「中央新幹線建設工事における大井川水系の水資源の確保及び自然環境の保全等に関する引き続き対話を要する事項」に対する再見解(その1、その2)

令和2年1月24日(金)

東海旅客鉄道株式会社

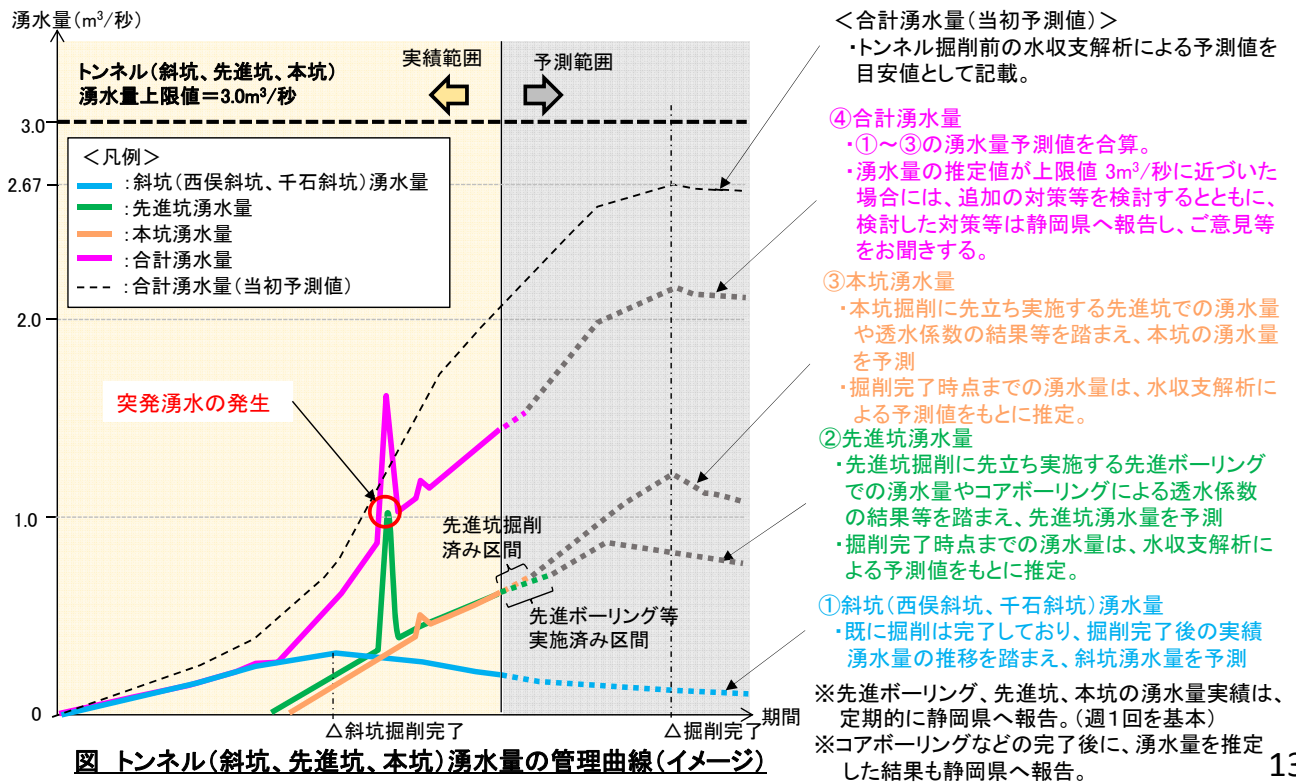
(4)トンネル湧水量の管理曲線グラフについて、わかりやすく文章を用いた説明がまず必要。その上で、管理曲線による管理の妥当性を確認

・トンネル(斜坑、先進坑、本坑)湧水量の上限値(3m³/秒)に対して、各時点において湧水量総量が下回っていること、掘削完了までの湧水量総量の予測値が上限値を下回っていることを管理曲線を用いて確認していきます。

2. 山梨県側先進坑貫通直前

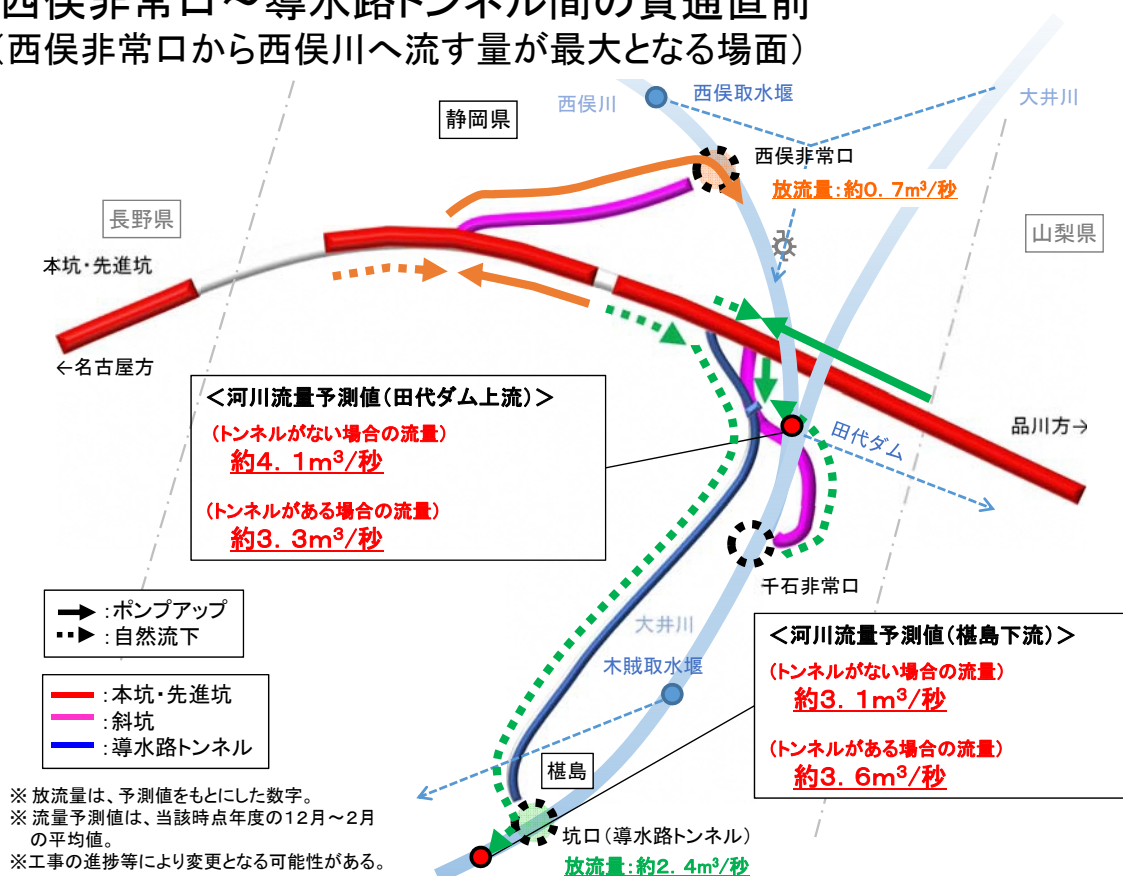
(5)トンネル湧水の大井川水系への戻し方及びポンプアップ方法について、工事の工程も示しながら、図とともにわかりやすく文章を用いた説明がまず必要。その上で、戻し方の妥当性を確認

- ・田代ダム上流地点における流量について、トンネルがない状態では約 $4.1\text{m}^3/\text{秒}$ と予測しています。トンネルがある状態では、流量が約 $1.3\text{m}^3/\text{秒}$ 減少して約 $2.8\text{m}^3/\text{秒}$ となりますが、西俣非常口から湧水を約 $0.6\text{m}^3/\text{秒}$ 流すので、約 $3.4\text{m}^3/\text{秒}$ となります。
- ・榎島の導水路トンネル坑口より下流地点における流量について、トンネルがない状態では約 $3.1\text{m}^3/\text{秒}$ と予測しています。トンネルがある状態においては、導水路トンネル坑口より上流地点では、流量が約 $1.8\text{m}^3/\text{秒}$ 減少して約 $1.3\text{m}^3/\text{秒}$ となりますが、同坑口の下流地点では、導水路トンネルからの放流量約 $2.1\text{m}^3/\text{秒}$ を足し合わせ、約 $3.4\text{m}^3/\text{秒}$ となります。

〇リスク管理について(1)

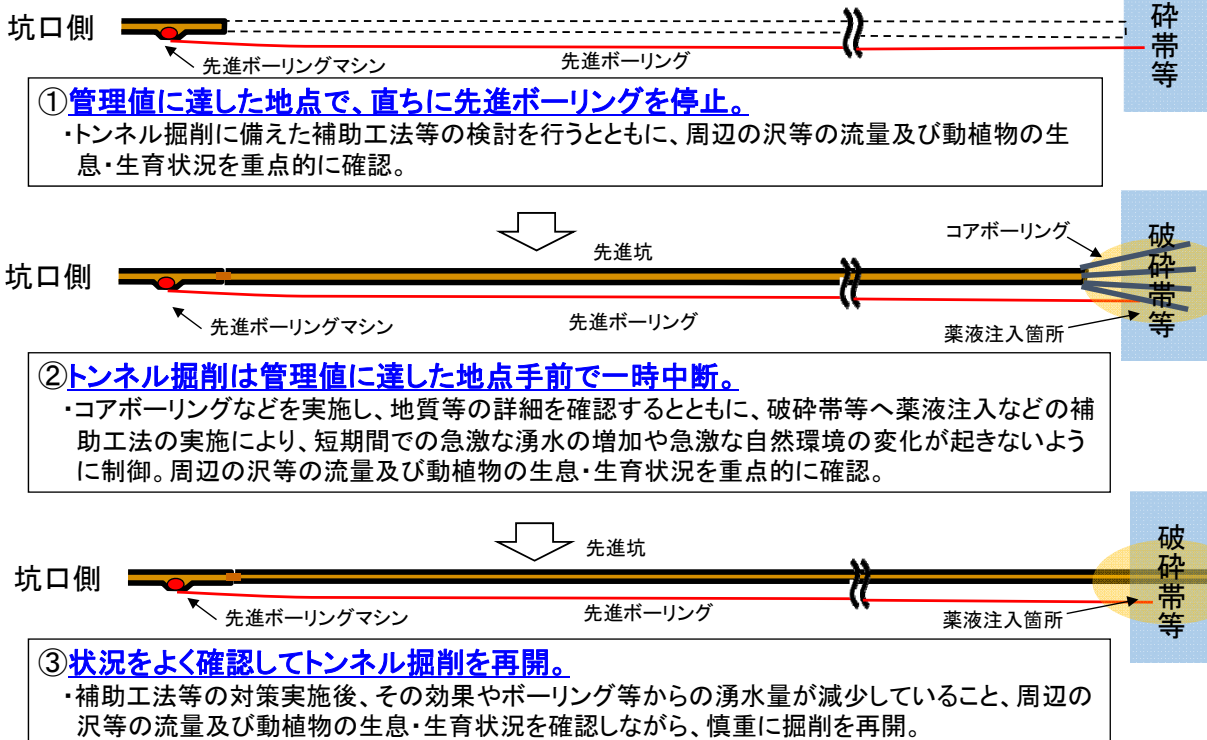
(2) トンネル湧水を上限3m³/秒、50ℓ/10m・秒に管理できるということは、突発湧水を適切に管理できることを意味する。そうであれば、下り勾配で掘ることは可能と考えるが、それについての見解

- ・「3m³/秒を上限にリスク管理を行うことは、技術的に可能」としながら、一方で「水没するリスクがあり、安全性に問題がある」というのは矛盾していると考えます。

- ・トンネル湧水量の上限 $3\text{m}^3/\text{秒}$ は、水収支解析による予測結果等を踏まえ、静岡県内のトンネル全体(非常口、先進坑、本坑)の湧水量の上限値として設定したものです。後述する先進ボーリングによるリスク管理を適切に行うことにより、全体湧水量をこの管理値以下にすることが可能と考えています。
- ・先進ボーリング孔からの湧水量 10m あたり $50\text{L}/\text{秒}$ の管理値は、先進ボーリングによるリスク管理のために設定したものです。湧水量が管理値に達した場合には、次頁に示すようなリスク管理を行い、慎重に工事を進めていきます。

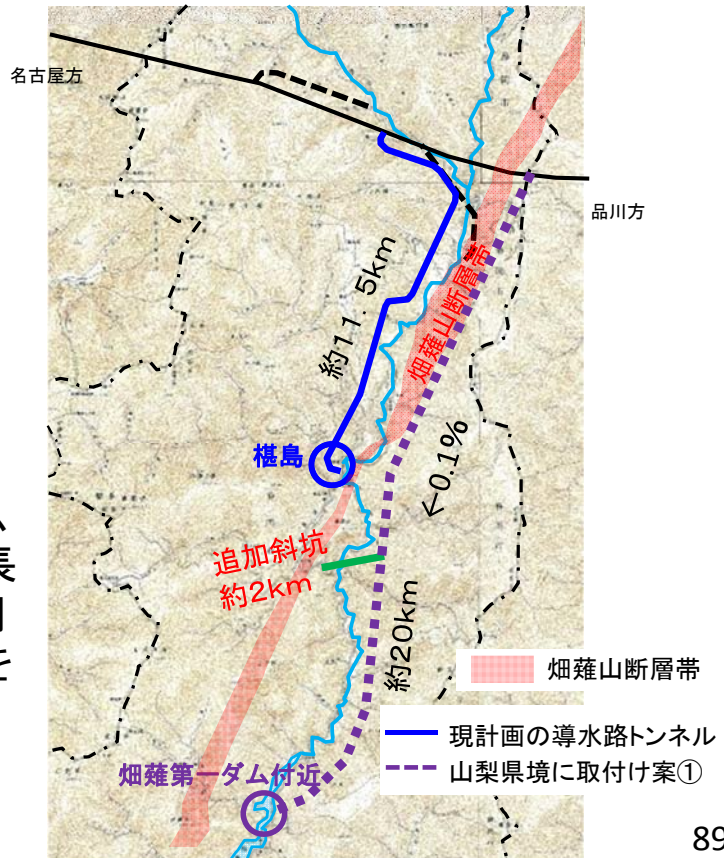
(3)「畑薙山断層と平行して導水路トンネルなど送排水管路を作ることが地質・湧水の点で不適切」であるとしていることについて、その根拠(地質データ等を用いた説明)

- ・畑薙山断層帯に沿って、最大土被り約1,000mのトンネルを掘削することは、困難です。
- ・さらに、このトンネル自体の湧水により沢水等の減少が生じるほか、発生土が増加します。
- ・トンネル延長が、畑薙第一ダム付近までの約20kmと非常に長くなり、掘削に時間を要し、早期に自然流下により大井川に水を流すことが困難です。

2. 山梨県側先進坑貫通直前

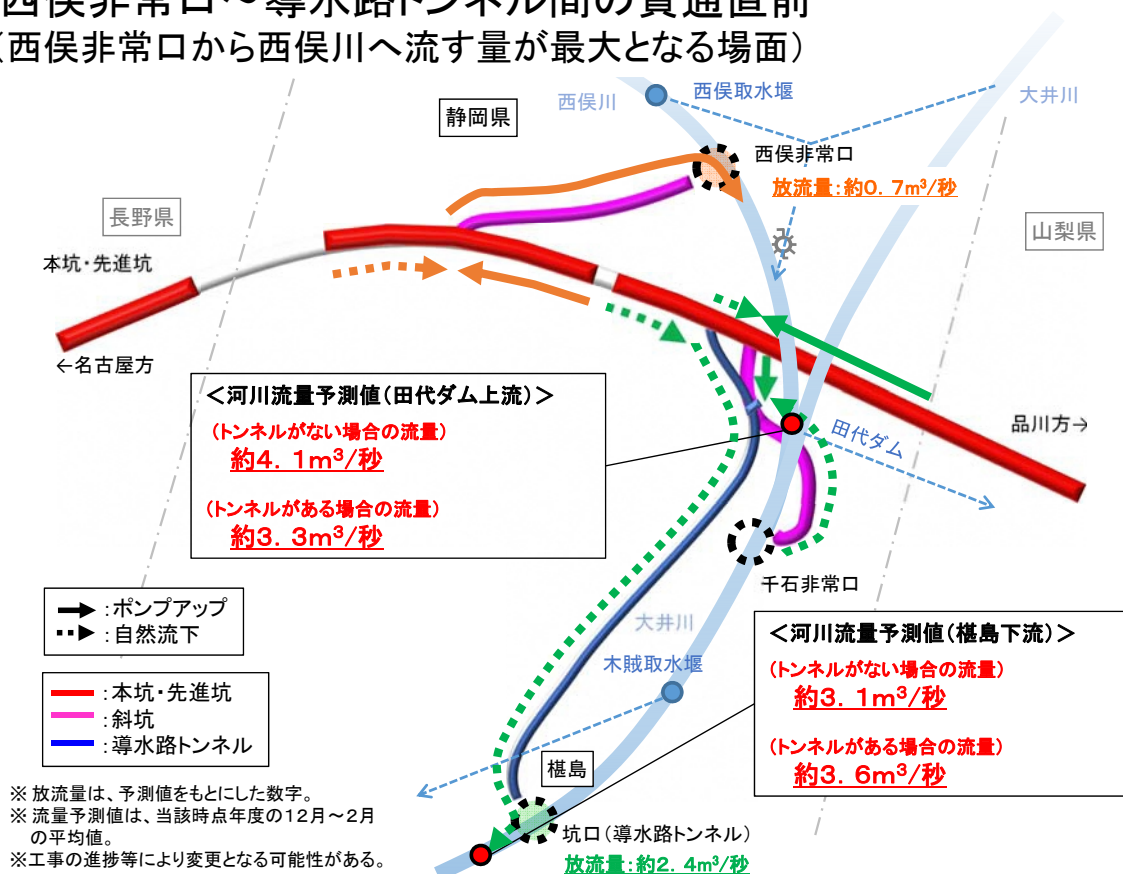
(4) 河川流量や流量回復の具体的方法(元の河川流量、減少量、回復量)を図とともに文章でわかりやすく説明。特に田代ダムの上流部への戻し方についての、わかりやすい説明(これによって、どの部分でどの程度流量が減り、それをどのように回復しようとしているのか(想定)がわかるもの)。その上で、戻し方の妥当性を確認

- ・田代ダム上流地点における流量について、トンネルがない状態では約 $4.1\text{m}^3/\text{秒}$ と予測しています。トンネルがある状態では、流量が約 $1.3\text{m}^3/\text{秒}$ 減少して約 $2.8\text{m}^3/\text{秒}$ となりますが、西俣非常口から湧水を約 $0.6\text{m}^3/\text{秒}$ 流すので、約 $3.4\text{m}^3/\text{秒}$ となります。
- ・榎島の導水路トンネル坑口より下流地点における流量について、トンネルがない状態では約 $3.1\text{m}^3/\text{秒}$ と予測しています。トンネルがある状態においては、導水路トンネル坑口より上流地点では、流量が約 $1.8\text{m}^3/\text{秒}$ 減少して約 $1.3\text{m}^3/\text{秒}$ となりますが、同坑口の下流地点では、導水路トンネルからの放流量約 $2.1\text{m}^3/\text{秒}$ を足し合わせ、約 $3.4\text{m}^3/\text{秒}$ となります。

○豊水期

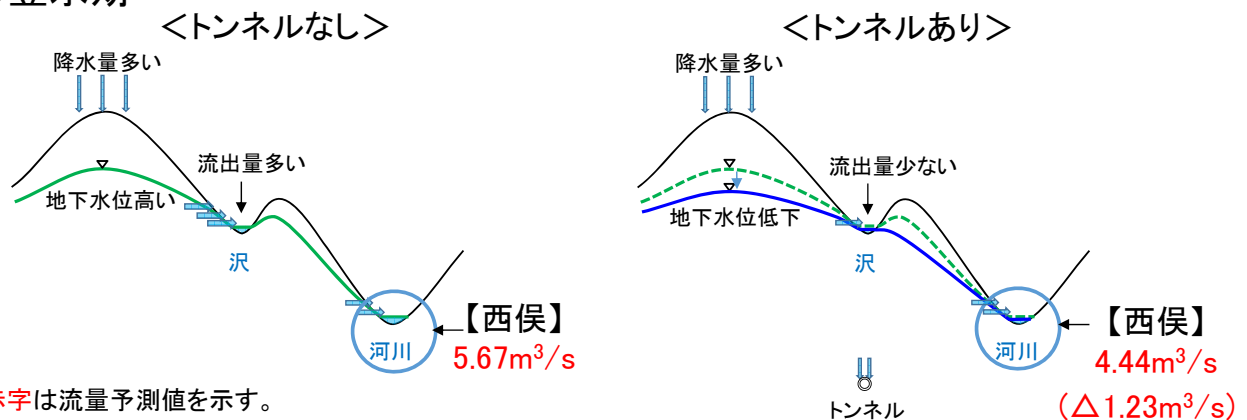
(5) 河川の流量予測では、トンネル湧水による河川の減水量が季節ごとに変化するとしているが、その根拠

- ・豊水期は降水量が多く、地下水位が高いため、地下水から沢や河川への流出量が多くなります。
- ・トンネル掘削により湧水が生じ(※湧水量は年間を通じて概ね一定)、地下水位が低下することで、沢への流出量は大きく減少し、河川流量の減少量が大きくなります。
